1.1 CONCEPTO TÉCNICO No.	**CT-7148**
1.2 ÁREA:	Análisis y Mitigación de Riesgos
1.3 COORDINACIÓN:	Estudios y Conceptos Técnicos
1.4 REFERENCIA CRUZADA RADICADO FOPAE:	2013ER22690
1.5 RESPUESTA OFICIAL No.	RO-67143

2.1 SOLICITANTE:	Curaduría Urbana No 2
2.2 PROYECTO:	"Vivienda Bifamiliar"
2.3 LOCALIDAD:	4. San Cristóbal
2.4 UPZ:	51. Los Libertadores
2.5 BARRIO O SECTOR CATASTRAL:	S.C. Nueva Delhi
2.6 DIRECCIÓN:	Carrera 13 Este No 60A-16 Sur (*)
2.7 CHIP:	AAA0004ZCAW (**)
2.8 MANZANA CATASTRAL:	30
2.9 PREDIO CATASTRAL:	03
2.10 ÁREA (Ha):	0.0072 (**)
2.11 FECHA DE VISITA: **FECHA DE EMISIÓN:**	Diciembre 17 de 2013 Enero 07 de 2014

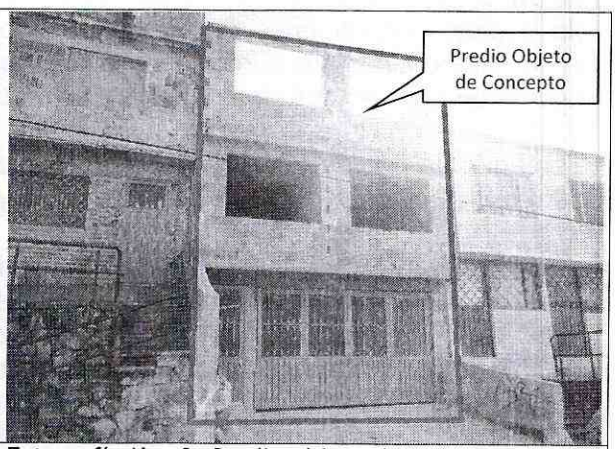
En el momento de la visita técnica al predio objeto del presente concepto técnico, se encontró construida una edificación de dos (2) niveles y en proceso de ampliación a un tercer piso adicional, conformada por mampostería simple a parcialmente confinada. En el predio no se observaron evidencias de afectación por procesos de remoción en masa de carácter local en su interior, ni de carácter general en la ladera o zonas aledañas al predio evaluado (Fotografías No 1 y 2).

Finalmente y considerando que en la visita de campo efectuada al predio de la Carrera 13 Este No 60A-16 Sur (Fotografías 1 y 2), se encontró construida una edificación que posiblemente se ajusta a la descripción del proyecto incluido en el formato de solicitud GPR-FT-03 enviado por la Curaduría Urbana No 2; se recomienda a la Alcaldía Local de San Cristóbal, verificar si se ha cometido alguna infracción urbanística para que si es del caso, lleve a cabo las acciones pertinentes dentro de su competencia como encargada del control urbano en su localidad.
